第866回審査会合において「海水貯留堰の設計において考慮する津波荷重」に関して指摘いただいた事項については、以下の方針で整理を実施しています。

【指摘事項】

図 検討対象漂流物と衝突影響評価対象漂流物の包含関係

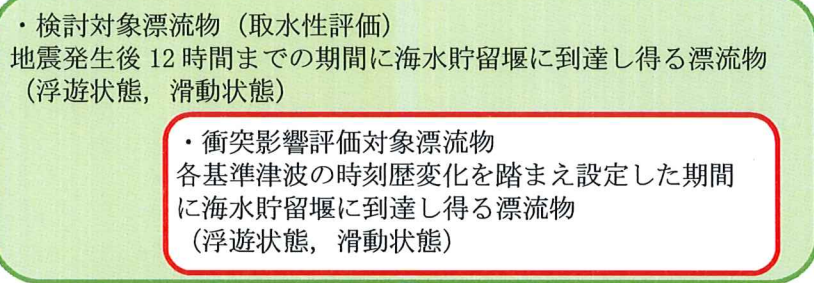
- (1) 衝突荷重の算定における一連のプロセスの中で、①基準津波の押し波や引き波が長時間繰り返し襲来する状況、評価対象物が海水貯留堰である等の柏崎の特異性を踏まえ、②選定時刻等の前提条件、③衝突物選定の網羅性、④抽出された衝突物の初期配置を踏まえた衝突荷重の算定式の適用性等を明確化し、代表性及び保守性を有した衝突荷重の算定となっていることを説明すること。また、衝突物の選定プロセスを踏まえ、⑤取水口へ到達する漂流物の選定プロセスとの差異が明確になるように整理した上で説明をすること。
- (2) 衝突物の選定について、軌跡解析の評価結果に加えて経時的な津波の流向及び流速を併せた評価結果を説明すること。また、基準津波1から基準津波3の防波堤の有無等の条件ごとに網羅的に評価結果を説明すること。
- (3) 大湊側護岸部に停車する可能性がある車両について、津波が繰り返し遡上することにより、車両が滑動することを踏まえ、取水口への到達評価及び海水貯留堰への到達評価の結果を説明すること。また、到達する場合には、運用による防止措置又は影響評価の結果を併せて説明すること。
- (4) 津波波力の設定について、実際には海水貯留堰に動水圧が作用することを踏まえ、越流前及び越流時の海水貯留堰に対する圧力分布を解析等で評価した上で、防波堤の耐津波設計ガイドラインを適用することの適用性及び保守性を説明すること。

③ 「津波の繰り返し性」を踏まえ、水位変動がある程度収まる地震発生後 12 時間までの期間に取水口に到達し得る漂流物を検討対象漂流物として抽出する。抽出する漂流物は、浮遊状態で到達し得るものに加え、滑動状態で到達し得るものについても抽出する。そのうえで、基準津波毎の流向・流速を踏まえ、海水貯留堰に到達する可能性のある漂流物を衝突影響評価対象漂流物として再整理する。

⑤ 漂流物選定プロセスの差異が明確になるよう、取水性評価で対象となる検討対象漂流物を選定後に、衝突影響評価対象漂流物を整理する。
